# 東海第二発電所 保管場所・アクセスルート 審査会合における指摘事項の回答

平成29年9月26日  
日本原子力発電株式会社

# 1. 審査会合での指摘事項(有効性評価に係る指摘事項)

図1 新設ハッチ部 概要

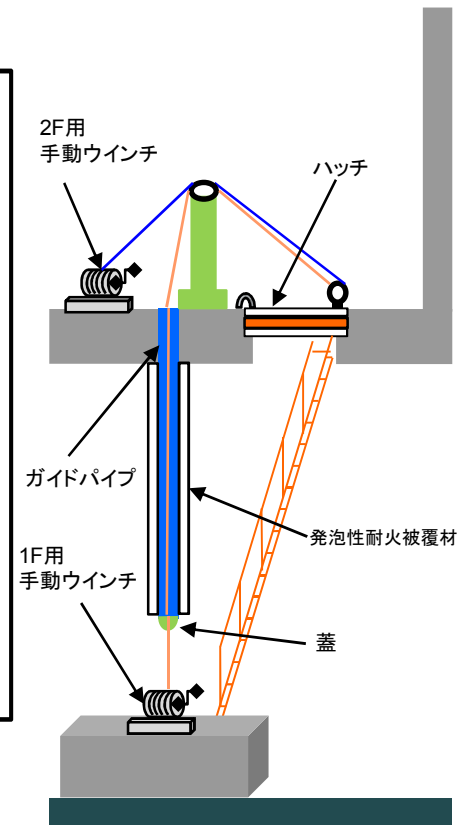
原子炉建屋付属棟内のCS電気室1階からケーブル処理室への新設階段に設置するとしているハッチについて、仕様及び運用(電源喪失時も含めて、CS 電気室1階からケーブル処理室へ昇る際のハッチ開の方法含む)を整理して提示すること。

- ・火災区域のバウンダリを確保するために、火災区域境界として3時間耐火隔壁(必要厚さの鉄板+発泡性耐火被覆)の機能を持つハッチを設置する。新設ハッチの概要を図1、ハッチ部の仕様を表1、寸法と重量を表2に示す。

第四系基底の標高分布及び段丘区分図

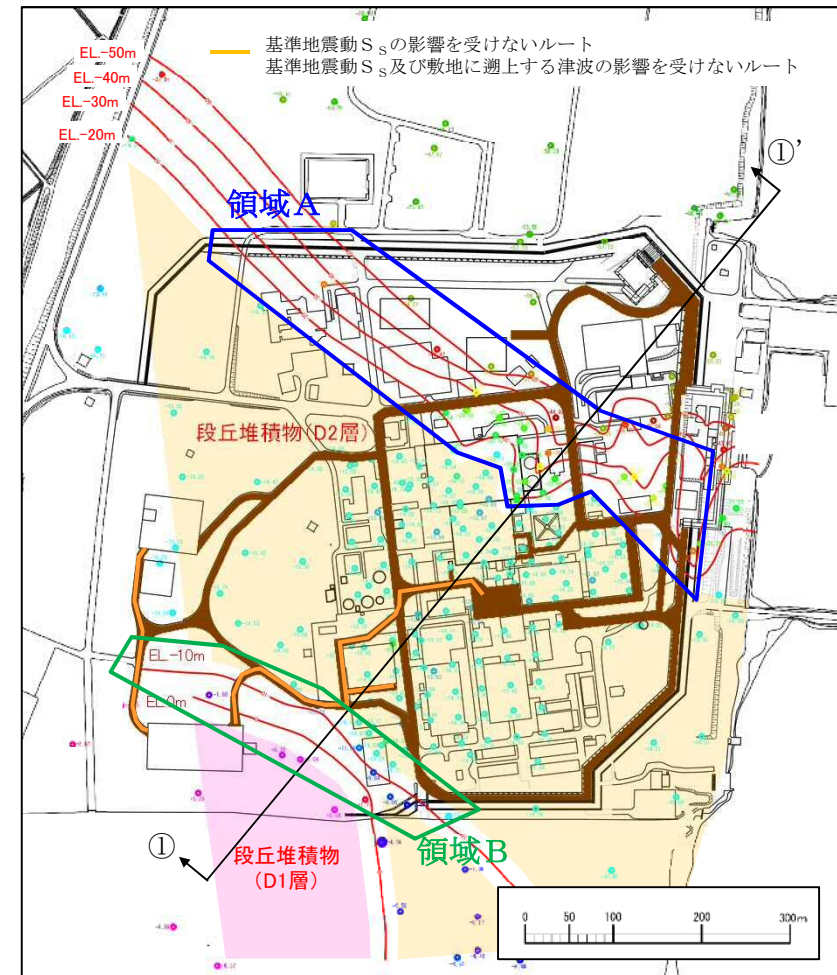
東海第二の敷地の地質・地質構造を踏まえたアクセスルートリスク評価を整理して提示すること。

- 敷地の第四系は、砂層、砂礫層、粘土層からなり、概ね水平に分布している。
- また、敷地の北部と南部には北西-南東方向に延びる岩盤の深度の急変部が認められ、これに伴う第四系の層厚及び地層構成の変化が認められる。(北部:領域A, 南部:領域B)

1. 重要施設設置において大規模な掘削・埋戻が行われており、地山と埋戻部の不等沈下が想定される。
2. 砂質地盤に液状化を仮定すると噴砂によりアクセスルートに不陸が生じるリスクが想定される。

3. 岩盤の傾斜に伴う堆積層厚の変化により、沈下量が場所的に変化することが想定される。
4. 岩盤の傾斜部付近の第四系の地層構成の変化により、沈下量が場所的に変化することが想定される。
